Wärmeverbund Rüchi Rheinfelden

Projekt zur Emissionsverminderung in der Schweiz

Dokumentversion: 2.0

Validierungsstelle EBP Schweiz AG, Zollikerstrasse 65, 8702 Zollikon

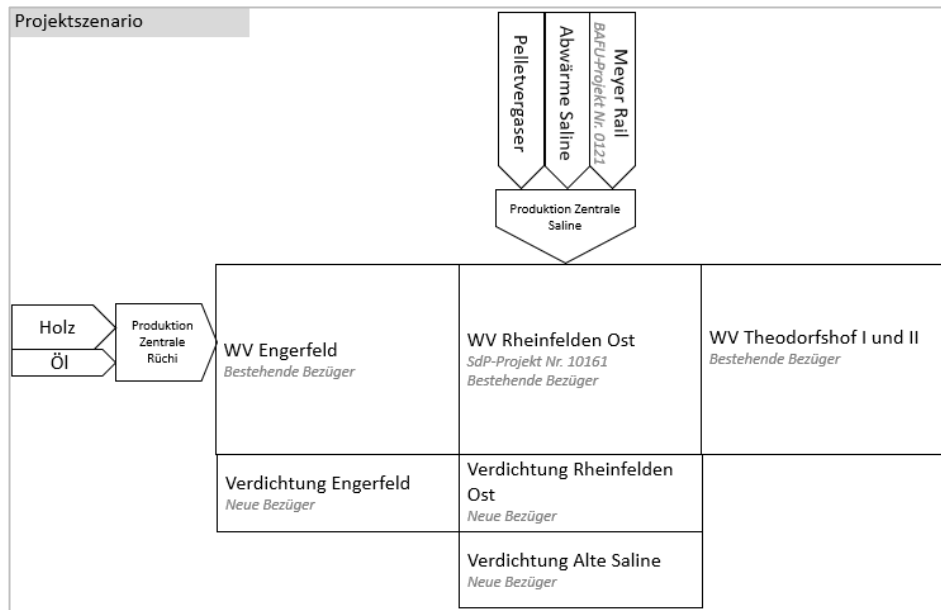
- WV Engerfeld: Ersatz des bestehenden Öl-Spitzenlastkessels (22% des Wärmelieferung) und der bestehenden Holzschnitzelheizung.
- WV Rheinfelden Ost: Ersatz der bestehenden Öl- (3% der Wärmelieferung) und Erdgaskessel (42% der Wärmelieferung)
- Überbauung Theodorshof I und II: Ersatz der bestehenden Erdgasheizung (Kesselalter >20 Jahre).

Der Pelletvergaser und die Nutzung der Abwärme aus der Saline, welche in den WV Rheinfelden Ost eingespiessen wird (SdP Projekt Nr. 101619), sowie der Austausch der Energie mit dem BAFU-Projekt Josef Meyer Rail (0121, Holz/Öl), wird beibehalten.

Zusätzlich ist geplant, neue Bezüger innerhalb des Perimeters anzuschliessen (in der Projektbeschreibung zusammengefasst als Verdichtung WV Engerfeld, Verdichtung Rheinfelden Ost, alte Saline). Gemäss CR 2 sind die neuen Bezüger teils noch unsicher oder unbekannt. Sollten Neubauten angeschlossen werden, werden sie im Monitoring gesondert ausgewiesen.

Alle notwendigen Informationen sind im Projektbescrieb vorhanden. Da es sich aber um ein komplexes Projekt handelt, werden in der folgenden Abbildung die wichtigsten Punkte vereinfacht dargestellt (zu ersetzende Heizzentralen sind im Referenzszenario grau dargestellt):

Die Systemgrenze und die Emissionsquellen wurden im Rahmen von CR 2 explizit ausformuliert und sind korrekt definiert. Die angepasste Graphik der Systemgrenze in Kap. 3.1 sowie die Abbildungen in Anhang 5 zeigen nun transparent auf, wie die Energieflüsse im Referenz- und Projektszenario aussehen.
